ПАСПОРТ ДОСТУПНОСТИ
объекта социальной инфраструктуры (ОСИ)
№ 1

1.1. Адрес объекта Ростовская область, г. Ростов-на-Дону, ул. Урожайная, 4/82 (детское творчество)

АКТ ОБСЛЕДОВАНИЯ
объекта социальной инфраструктуры к
ПАСПОРТУ ДОСТУПНОСТИ ОСИ
1. Общие сведения об объекте

АКТ

**5. Зоны целевого назначения здания
(целевого посещения объекта)**

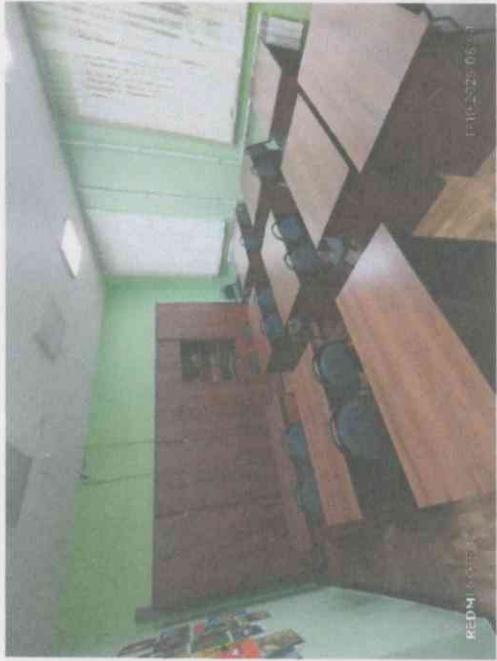
№ п/п	Наименование функционально-планировочного элемента	Наличие элемента			Выявленные нарушения и замечания		Работы по адаптации объектов	
		есть/ нет	№ на плане	№ фото	Содержание	Значимо для инвалида (категория)	Содержание	Виды работ
4.1	Кабинетная форма обслуживания	есть		1,2	Отсутствие рабочего стола для детей с ограниченными возможностями здоровья Согласно СП 2.4.3648-20	К,О,С,Г, У.	В учебном помещении на один класс или группу учащихся в среднем должно быть оборудовано по 1-2 места для учащихся-инвалидов с разными видами нарушений здоровья: опорно-двигательного аппарата, слуха и зрения.	Индивидуальное решение с ТСП
4.2	Зальная форма обслуживания	нет						
4.3	Прилавочная форма обслуживания							
4.4	Форма обслуживания с перемещением по маршруту	нет						
4.5	Кабина индивидуального обслуживания	нет						
	ОБЩИЕ требования к зоне

Наименование структурнофункциональной зоны	Состояние доступности <*> (к пункту 3.4 Акта обследования ОСИ)	Приложение		Рекомендации по адаптации (вид работы) <*> к пункту 4.1 Акта обследования ОСИ
		№ на плане	№ фото	
6. Зоны целевого назначения здания (целевого посещения объекта)	ДУ		1,2	индивидуальное решение с ТСР
